Ehemaliger Nordfriedhof – Umgestaltung in eine Parkanlage
Hermann-Meinzer-Park

Aktueller Sachstand durch das Gartenbauamt

Nordfriedhof - Umgestaltungsplan
Ausführungsplan

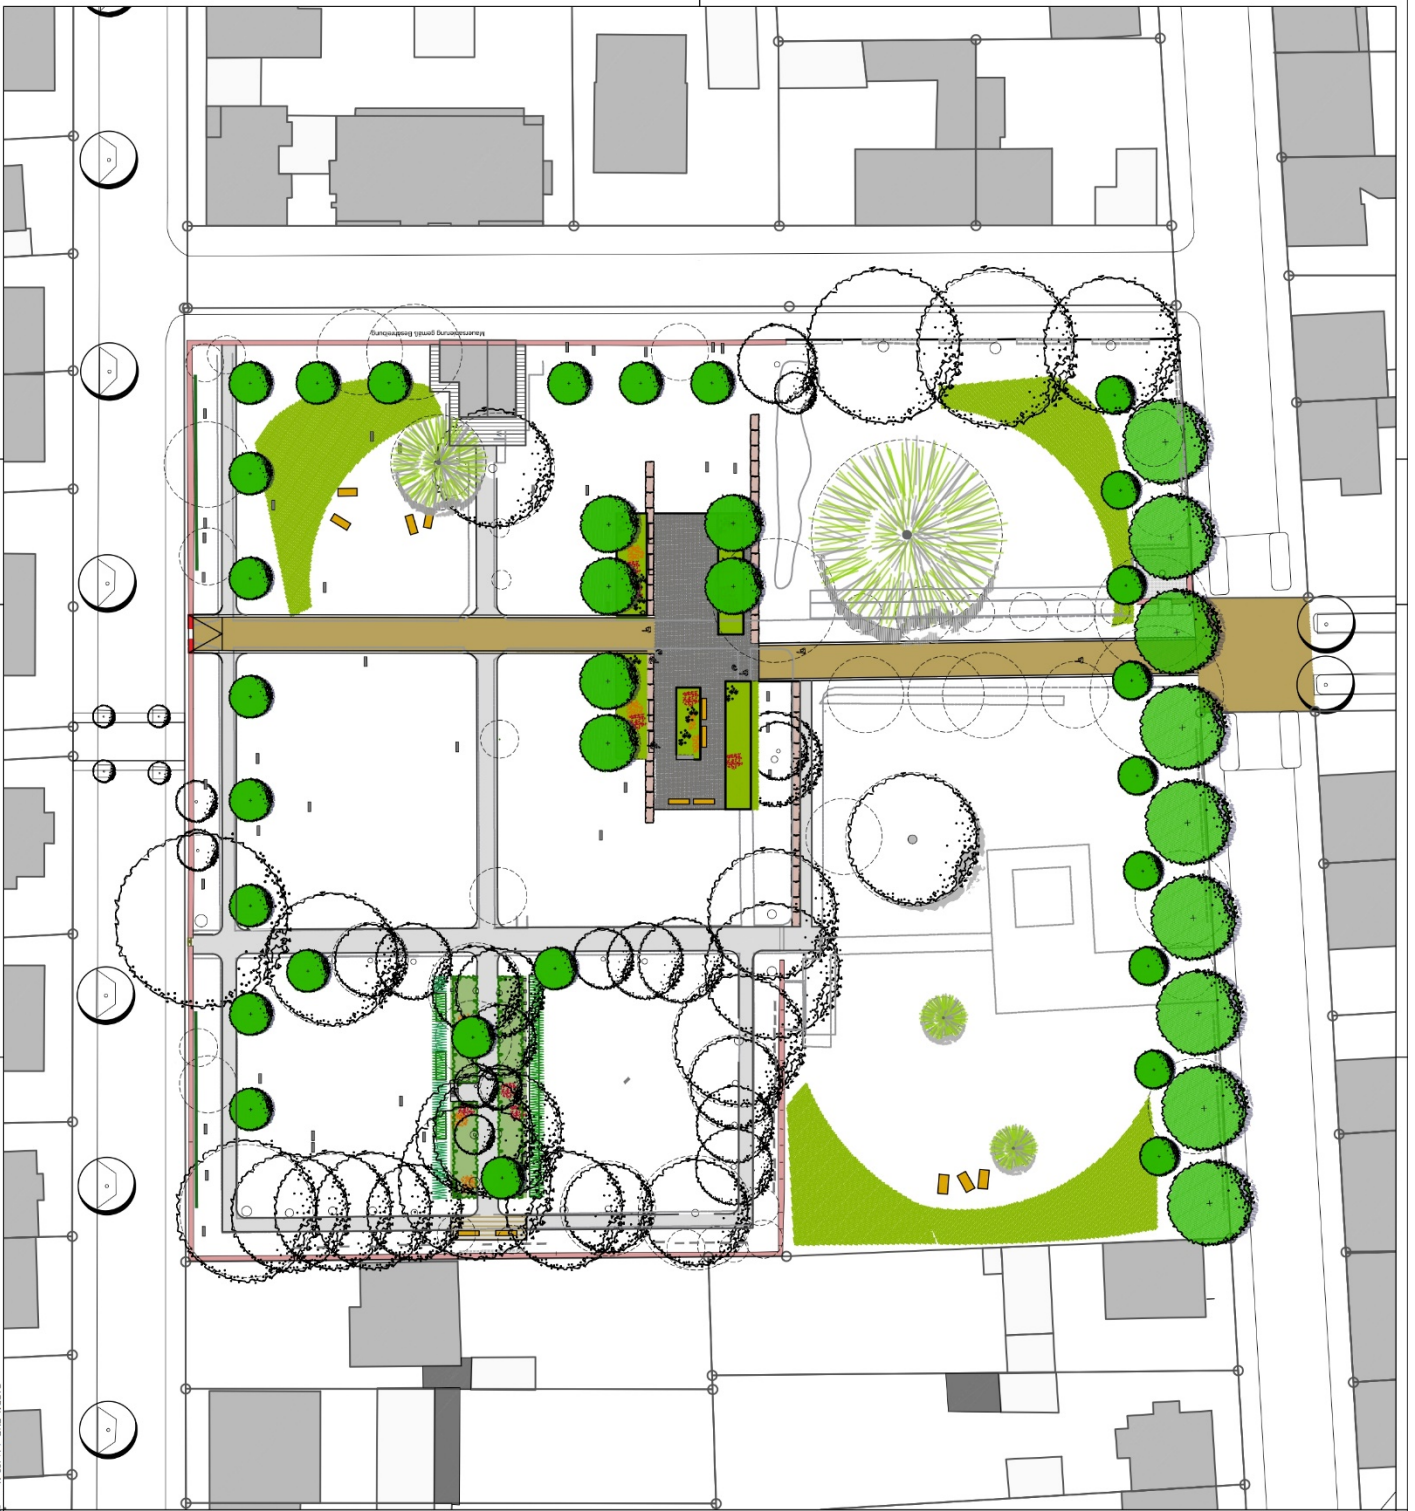
Folgende Änderungen zur im Ortschaftsrat am 12.09.2017 vorgestellten Planung sind vorgenommen worden:

- Erhalt der Baumreihe bei Kriegsgräbern (Festlegung des Denkmalschutzes)
(Entwurf vom 12.09.2017: Baumhain mit Zierkirschen)
- Erhalt des Schragenhauses (Festlegung des Denkmalschutzes): Die Sanierung des Schragenhauses ist nicht Bestandteil dieser Maßnahme.
- Erhalt der Wegeverbindungen und Wegekreuze (Festlegung des Denkmalschutzes)
(Entwurf vom 12.09.2017: Verlegung der Wegeverbindung zur Stärkung der Achse ÖPNV - Ortsmitte)
- Erhalt aller derzeit bestehenden Grabsteine an Ort und Stelle
- Platzfläche ohne Brunnen (Entwurf vom 12.09.2017: Platzfläche mit Brunnen)
- Raumkante entlang Alter Friedrichstraße: doppelte Baumreihe ohne Rasenwelle
(Entwurf vom 12.09.2017: doppelte Baumreihe mit Rasenwelle)

Nach Rücklauf des denkmalrechtlichen Genehmigungsantrages wurde die Planung an die Vorgaben des Denkmalamtes angepasst. Die Ausschreibungsunterlagen werden derzeit erstellt.
